Opførelse af ældreboliger samt om- og tilbygning af Bavnehøjcentret

BYGGETILLADELSE

Vedr.: Tilbygning til Solbakken, Ejstrupholm og Bavnehøjcentret, Nr. Snede.

Tilbygning til Bavnehøjcentret, Nr. Snede og tilbygning til Solbakken, Ejstrupholm.

SOLBAKKEN D.01.05.98.
GADEHUS MÅL 1:50
ARKITEKTKONTORET

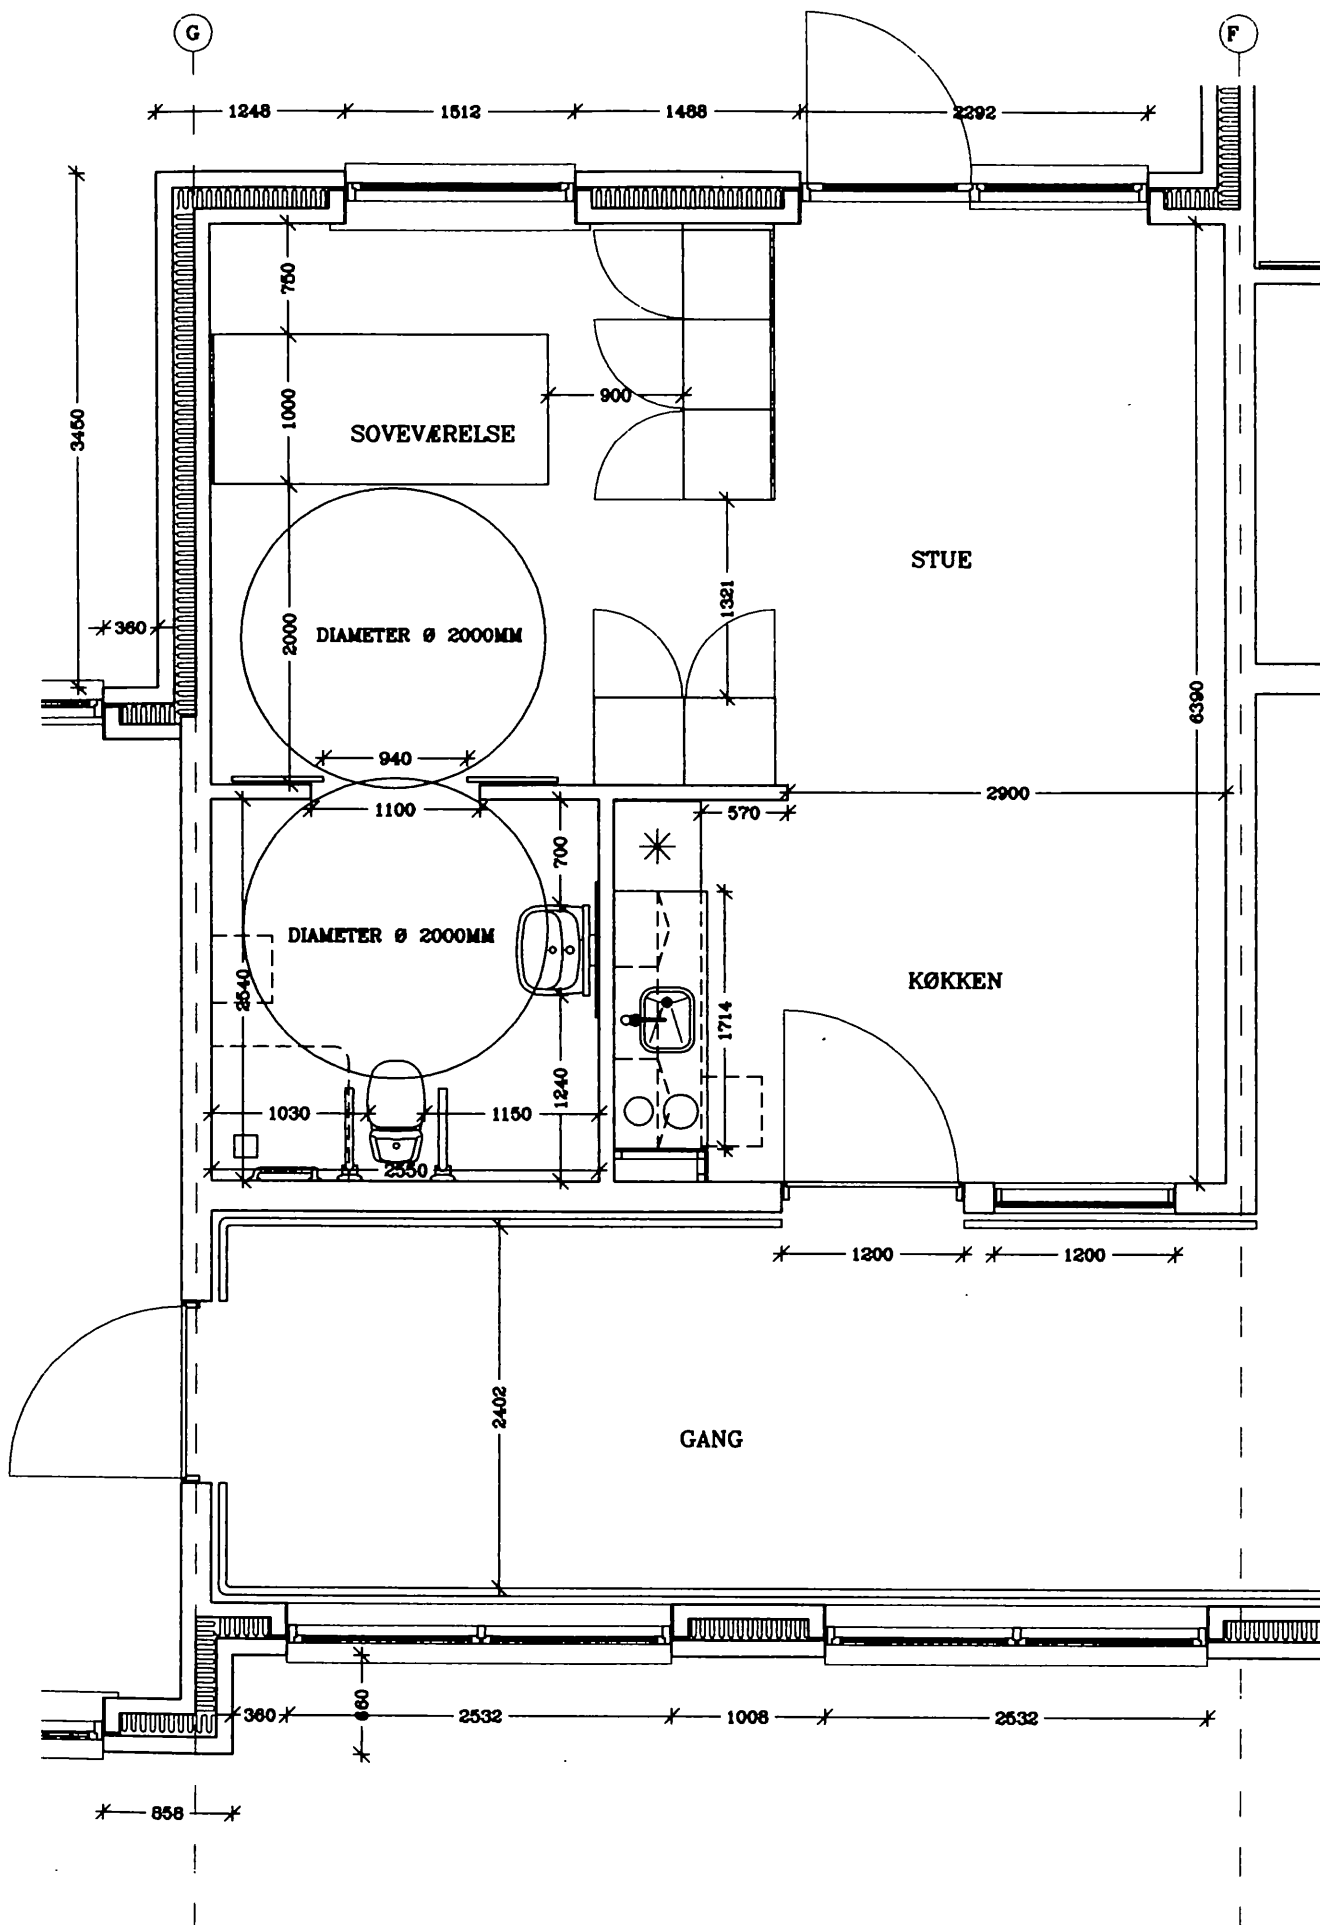
I Deres konklusion vedrørende plejeboliger ved Solbakken i Ejstrupholm (Ad. 2 og 3) anbefaler De, at det ene af de to skabe ved indgangen til badeværelset fjernes.

På vedlagte tegninger over h.h.v. gadehus og havehus ved Solbakken er det krævede vendeareal - ø 200 cm - indtegnet, og som det fremgår af "Figur 4.10 - Pladsbehov i sovevæ-

I nærværende projekt er den fri passagebredde til soveværelse øget fra de anbefalede 900 mm til 1321 mm, hvilket naturligt skaber bedre forhold for det ansatte plejepersonale. De anbefalede anvisninger i vejledningen anses således efterlevet ved den fremsendte foreslåede indretning af nærværende plejeboliger.

BAVNEHØJCENTRET D.01.05.98.
PLEJEBOLIG MÅL 1:50
ARKITEKTKONTORET

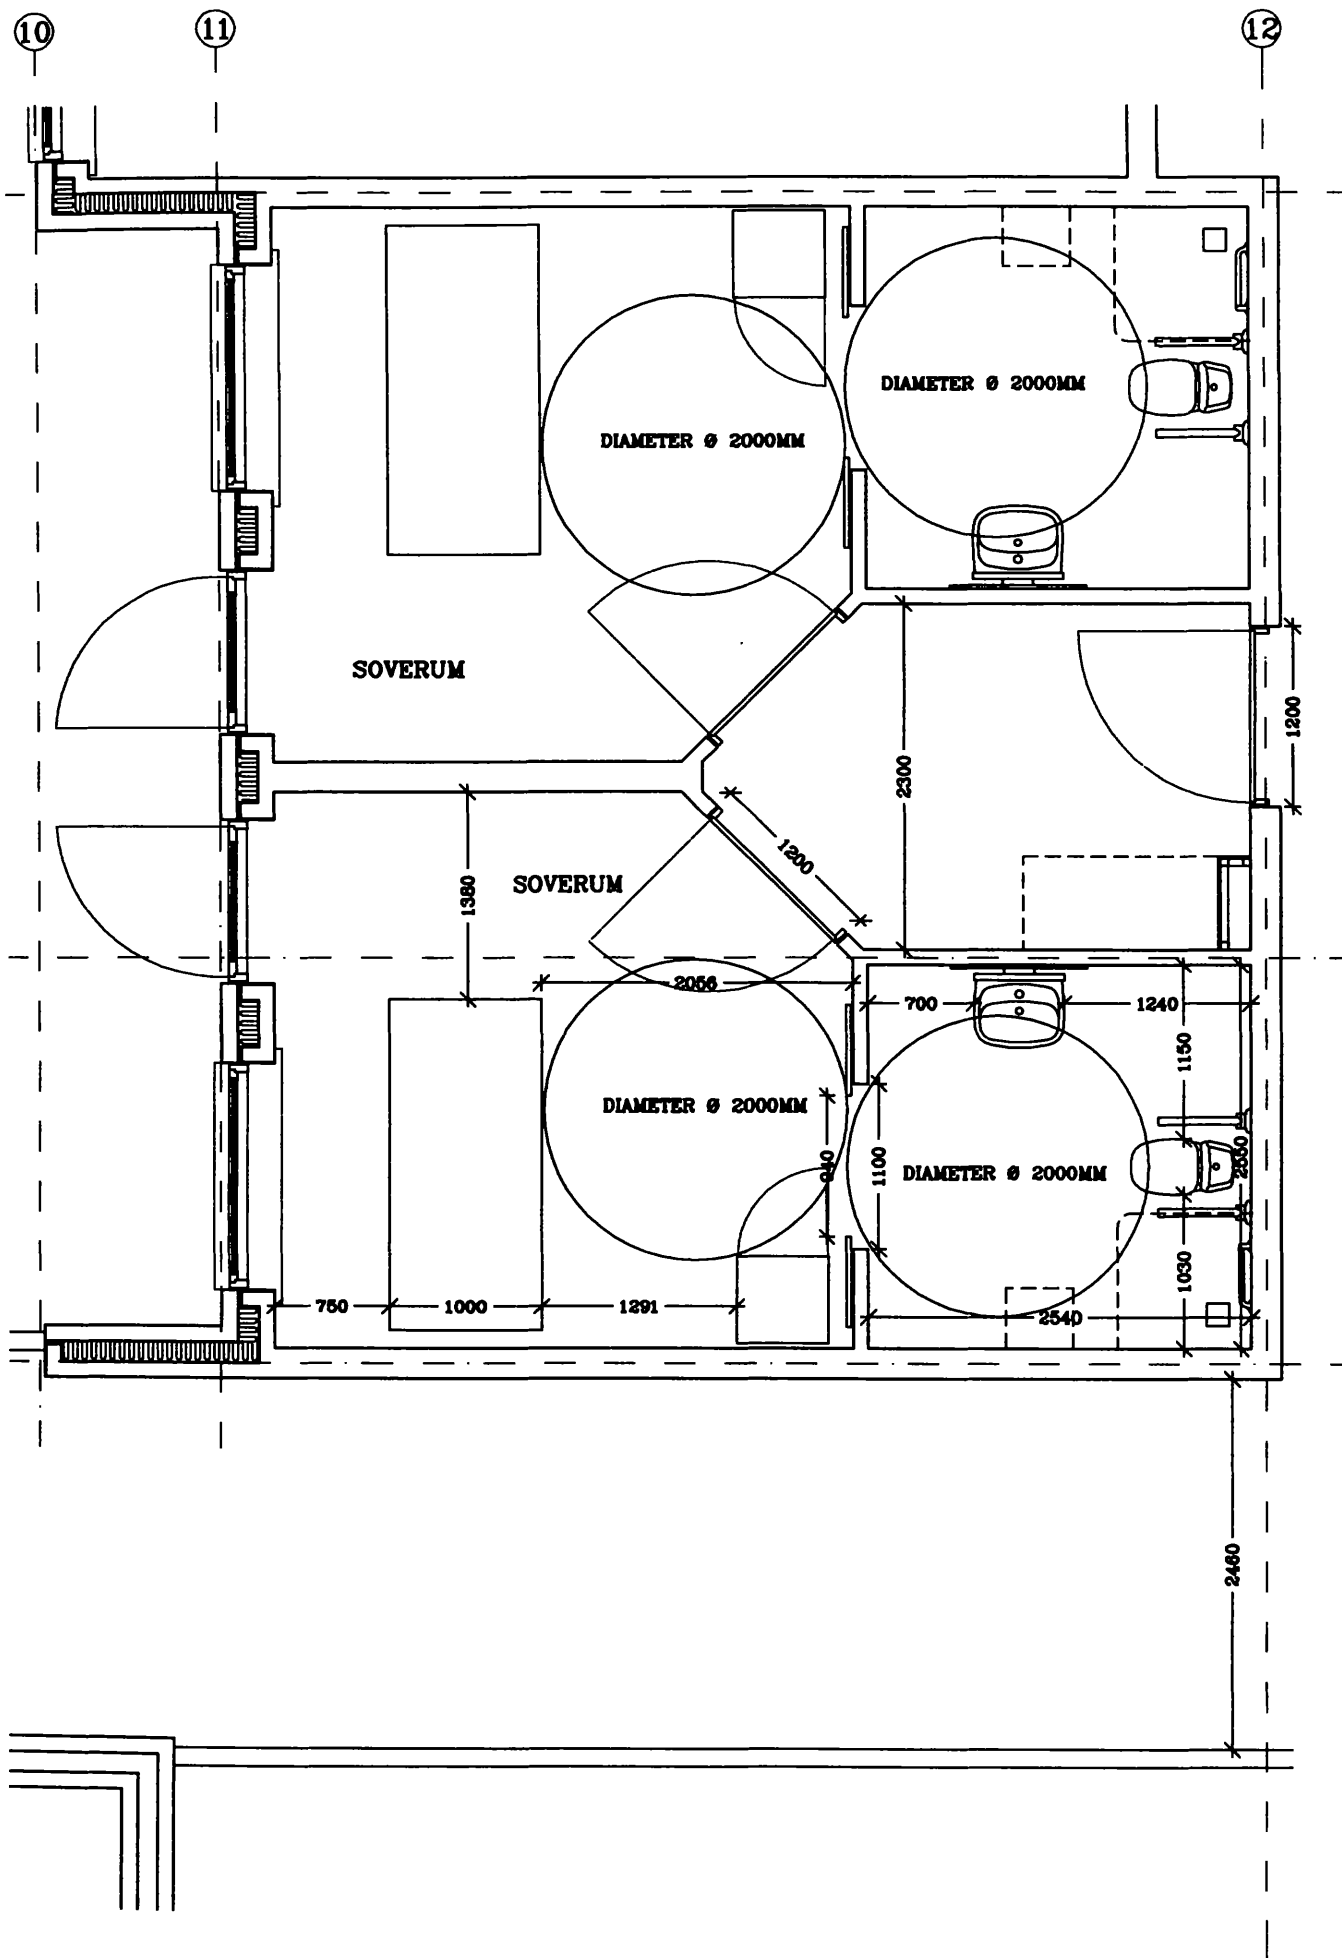
I Deres konklusion vedrørende plejeboliger ved Bavnehøjcentret i Nr. Snede (Ad.6), anbefaler De at værelserne udstyres med loftslifte i de tilfælde, hvor plejeboligerne skal beboes af fysisk plejekrævende beboere, grundet arealreduktion for køkken.

På vedlagte tegning af plejebolig er det krævede vendeareal - \emptyset 200 cm - indtegnet, og som ved Solbakken har vejledningen "Indretning af ældreboliger for fysisk plejekrævende m.fl.", med "Figur 4.10 - Pladsbehov i soveværelse. Eksempel 1" dannet grundlag for nærværende indretning.

Som ved Solbakken anses de anbefalede anvisninger i vejledningen ved anvendelse af gulvlifte også at være efterlevet ved nærværende indretning.

BAVNEHØJCENTRET D.01.05.98.
 AFLASTNINGSBOLIG MÅL 1:50
 ARKITEKTKONTORET

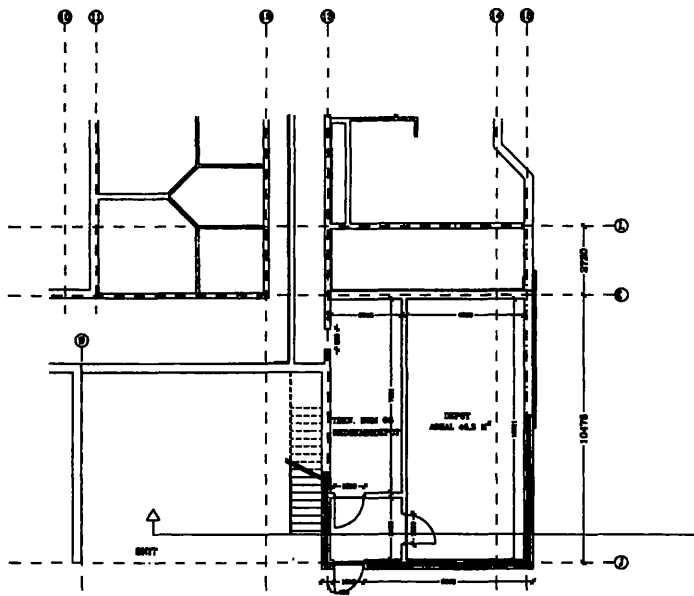
I Deres konklusion vedrørende aflastningsbolig ved Bavnehøjcentret (Ad.7) anbefaler De at opbevaringsskabet fjernes.

På vedlagte tegning af aflastningsbolig er det krævede vendeareal - \emptyset 200 cm - indtegnet. Som det fremgår af tegningen, er pladsen her - modsat plejeboliger - ikke helt tilfredsstillende, idet skabet er meget tæt på vendearealet, og forholdet foreslås afklaret ved anvendelse af loftslift, når aflastningsboliger skal bebos af fysisk plejekrævende beboere.

Indretningen vil så opfylde vejledningen "Indretning af ældreboliger for fysisk plejekrævende m.fl." j.vnf. "Figur 4.11 - Pladsbehov i soveværelse. Eksempel 2" og skabet kan således bibeholdes.
